**Avis de la Mission régionale d'autorité environnementale
de Nouvelle-Aquitaine sur le projet de révision allégée n°1
du plan local d'urbanisme (PLU) de la commune de Chamborêt
(Haute-Vienne)**

n°MRAe 2022ANA82

Porteur du Plan : commune de Chamborêt

*Extraits du règlement graphique **avant** (en haut) et **après** (en bas) la révision allégée n° 1
 (Source : géoportail de l'urbanisme et projet de règlement graphique de la révision allégée n°1)*

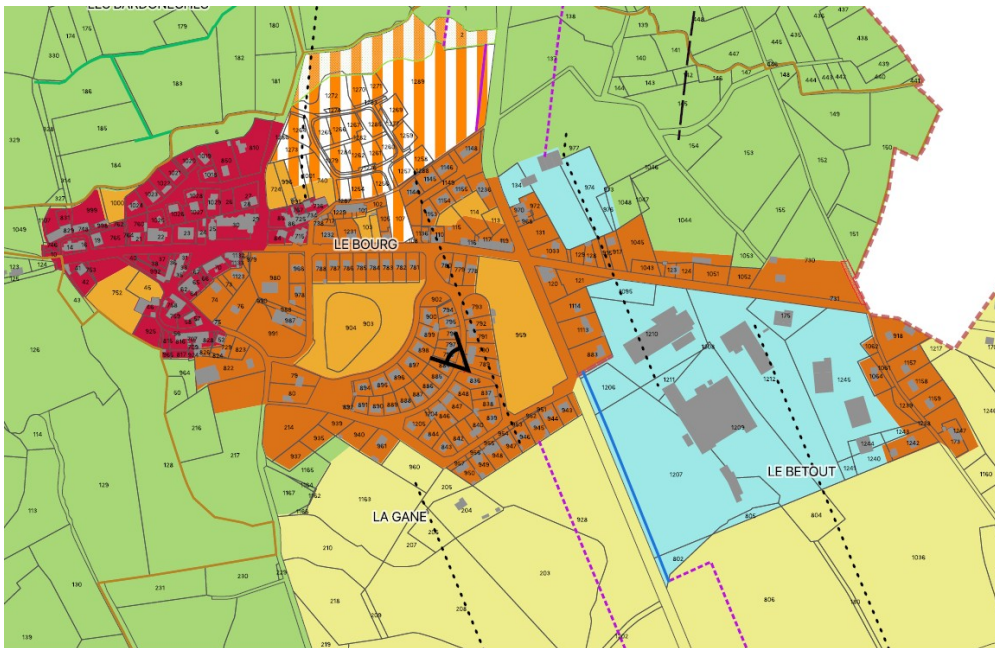
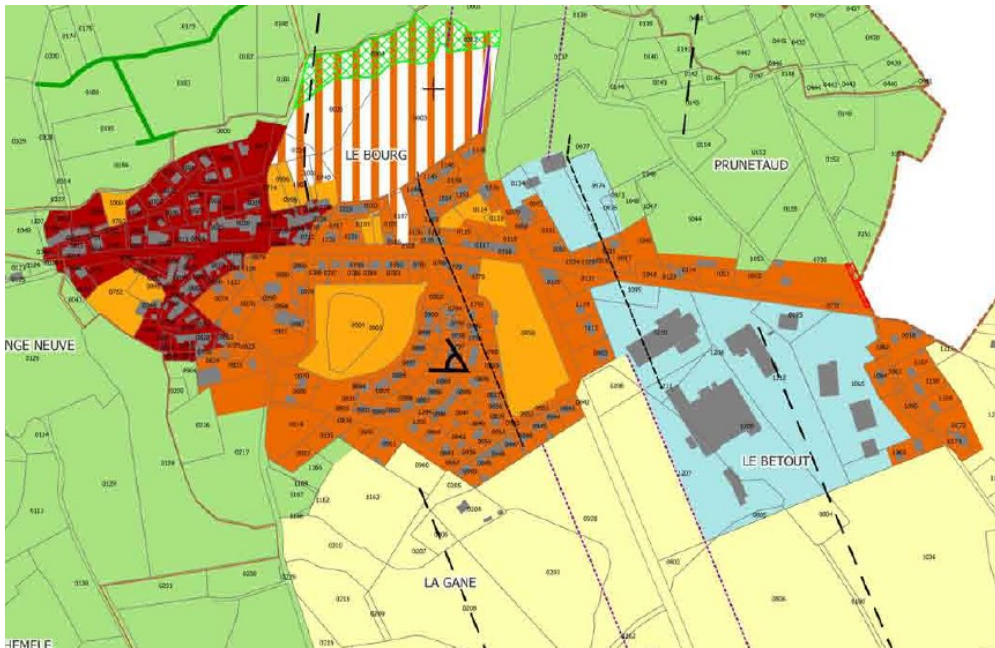
La MRAe relève que la présentation des évolutions apportées au règlement graphique ne montre pas clairement le recul imposé aux constructions le long de la RN 147 et devrait comporter une légende. Elle relève également que l'OAP présentée dans le rapport⁵ et celle figurant dans le recueil d'OAP proposé dans le dossier ne sont pas identiques.

En outre, le secteur d'étude dérogatoire à la loi Barnier ne comprend pas les espaces le long de la RN 147 au droit du bassin de rétention des eaux pluviales. Le secteur d'étude retenu devrait correspondre à l'ensemble du secteur de projet objet de la demande de dérogation.
